**Avis de la mission régionale  
d'autorité environnementale  
Centre-Val de Loire  
sur le projet de parc « Éoliennes de Grange Neuve »  
sur les communes de Lazenay et de Cerbois (18)  
Autorisation environnementale**

n°2019-2670

*Illustration : projets éoliens dans le périmètre éloigné et localisation des photomontages (Source page 104 de l'étude d'impact. SD 4)*

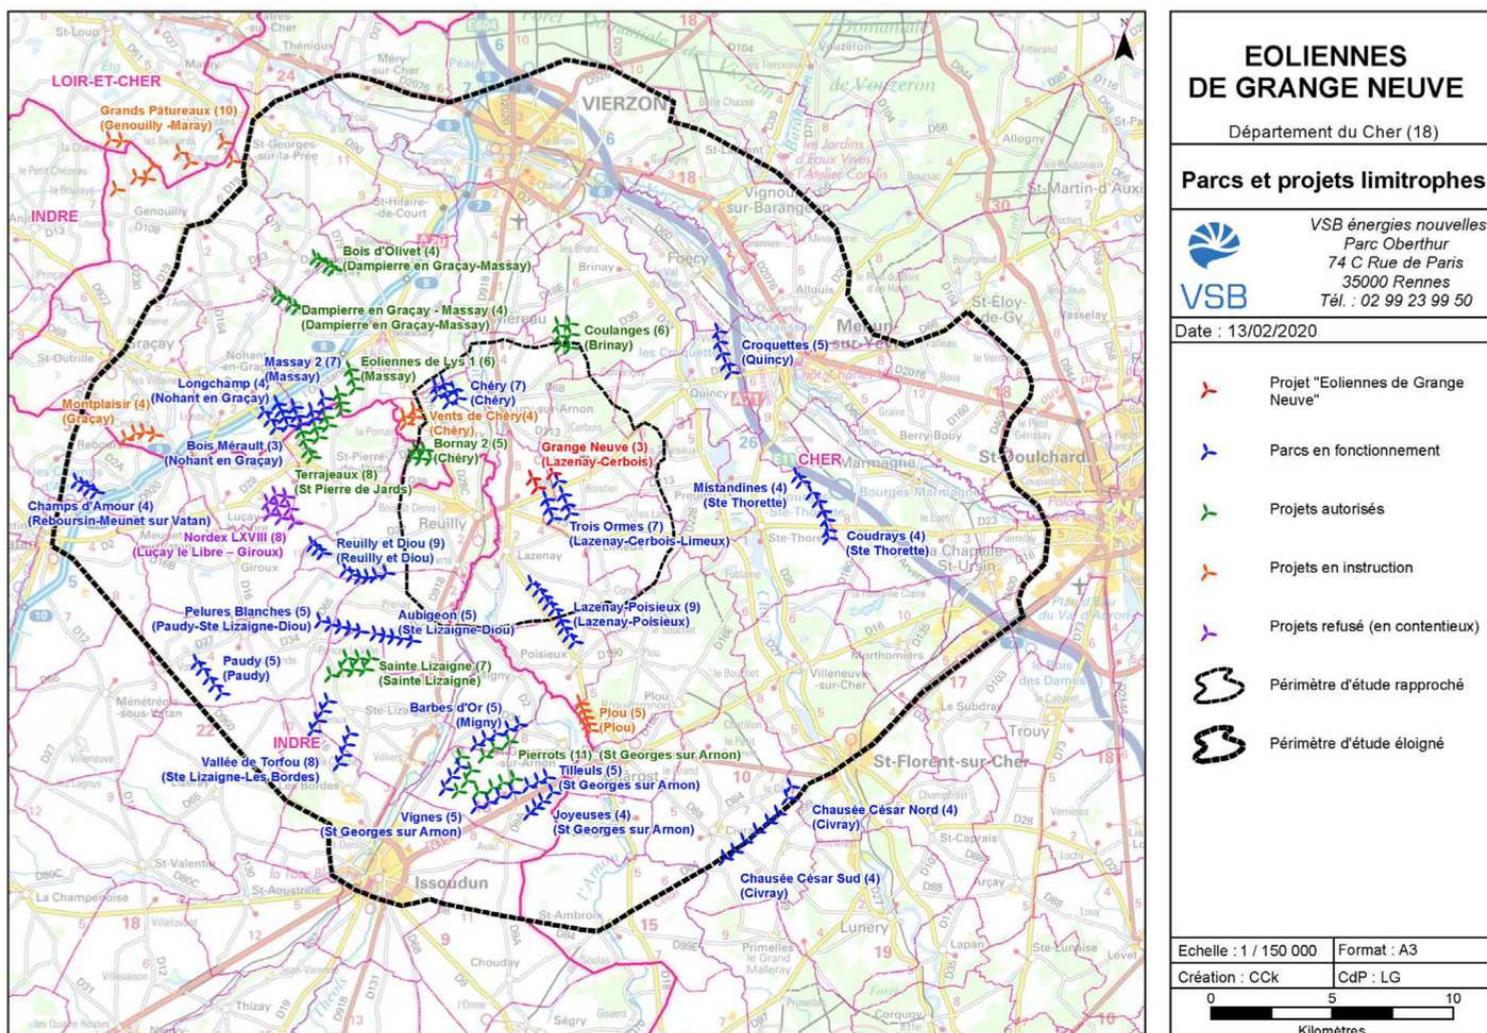
Les effets du projet à l'égard du risque de saturation visuelle, cumulés avec ceux des parcs éoliens recensés aux alentours, ont été étudiés de manière satisfaisante, l'étude de saturation visuelle analysant l'impact sur sept villages et cinq hameaux situés à proximité immédiate de la zone d'implantation du projet.

L'analyse cartographique est complétée par plus de 60 photomontages qui ont pour but d'évaluer les impacts visuels du projet sur les lieux de vie.

L'autorité environnementale observe que les avis des services de l'État, rendus dans le cadre de l'instruction du dossier, sont partagés sur l'impact paysager de ces trois nouvelles éoliennes dans un contexte éolien particulièrement dense (120 éoliennes dans un rayon de 20 km).

- **d'affiner et de compléter l'analyse des impacts visuels du projet sur la vallée de l'Arnon et le vignoble AOC de Reuilly et sur ces trois monuments et le site protégé en évaluant notamment les linéaires de voies et la fréquentation des espaces concernés par des covisibilités potentielles ;**
- **d'améliorer la restitution cartographique du contexte éolien, de revoir les calculs des indices de saturation visuelle et les conclusions si nécessaire afin de faciliter la lecture de l'analyse des effets de saturation visuelle.**
